numer sprawy: OR-III.271.2.9.2018

**dotyczy: Wyjaśnienia treści Specyfikacji Istotnych Warunków Zamówienia (SIWZ) i zmiany treści SIWZ w postępowaniu o zamówienie publiczne prowadzonym w trybie przetargu nieograniczonego na przebudowę drogi gminnej klasy D nr K270370 ulicy Wróblewskiego w Gorlicach w km 0+000,00 – km 0+165,00 długości 165,00 mb.**

# PRZEKRÓJ CHARAKTERYSTYCZNY – PRZEKRÓJ ULICZNY

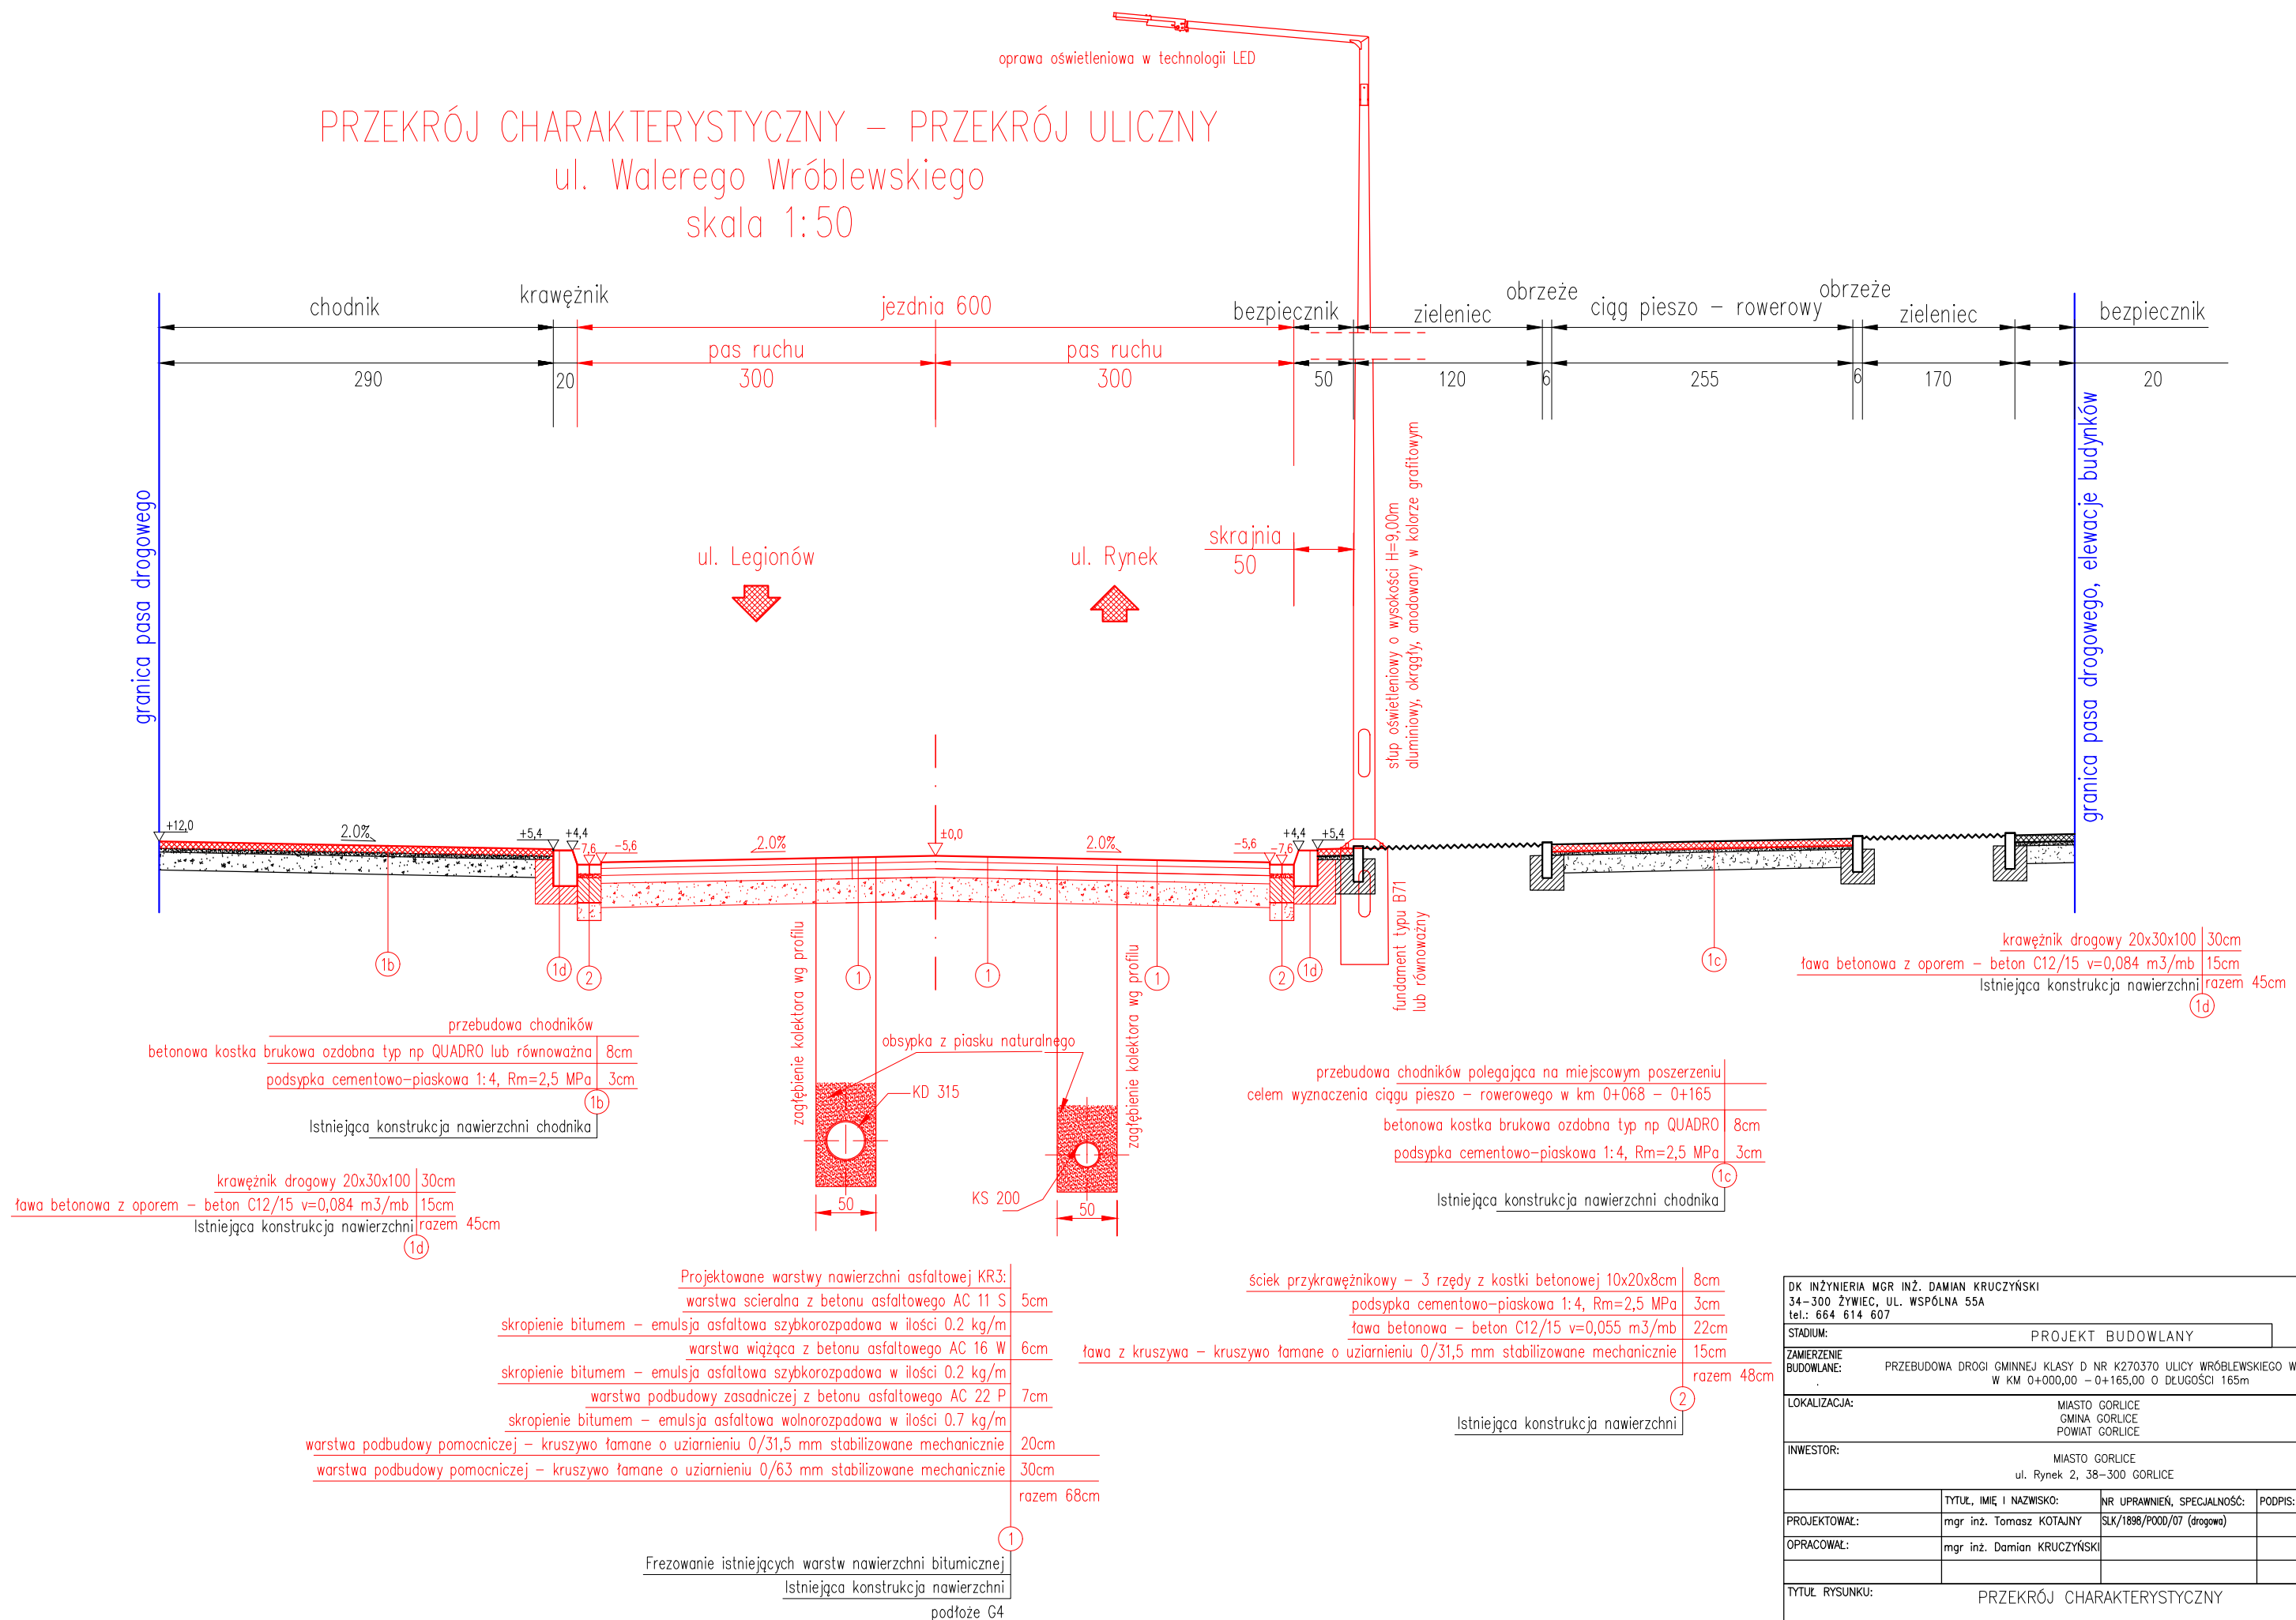
- 6) Prosimy o określenie materiału z jakiego ma zostać wykonany ciek przykrawężnikowy (trzy rzędy kostki) – beton czy granit?
- 7) Czy zakres prac obejmuje remont muru oporowego przy schodach prowadzących do pomnika?

**Ad. 6.** Ciek granitowy wg przekroju poprzecznego branży drogowej rys. nr 5 w załączniku nr 1 do SIWZ.
